# ①改善箇所説明図

## 不具合の内容

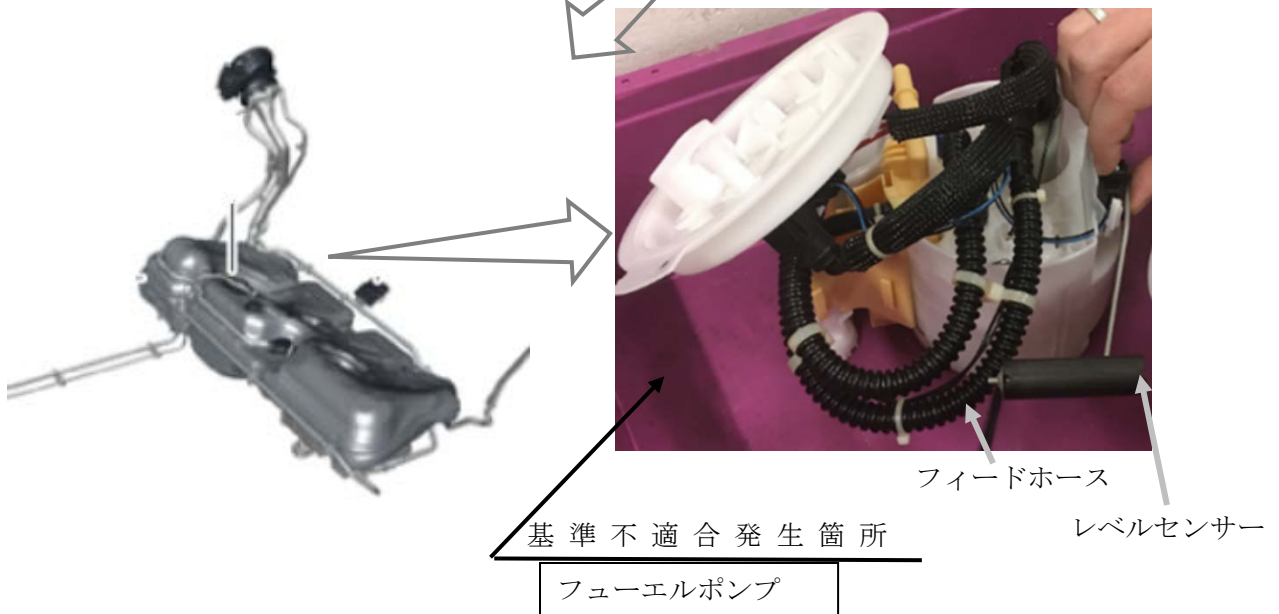
フューエルタンク内のフューエルポンプの取り付けが不適切なため、レベルセンサーがフィードラインに干渉することがある。そのため、燃料の残量が正しく測定できず、メーターパネルの燃料残量が実際の燃料残量より多く表示された場合、ガス欠しエレストするおそれがある。

全車両、フューエルポンプのフィードラインの取り付けを修正する。

識別：左フロントドア ロアヒンジ取り付けボルト（下側）の頭に白ペンを塗布する。
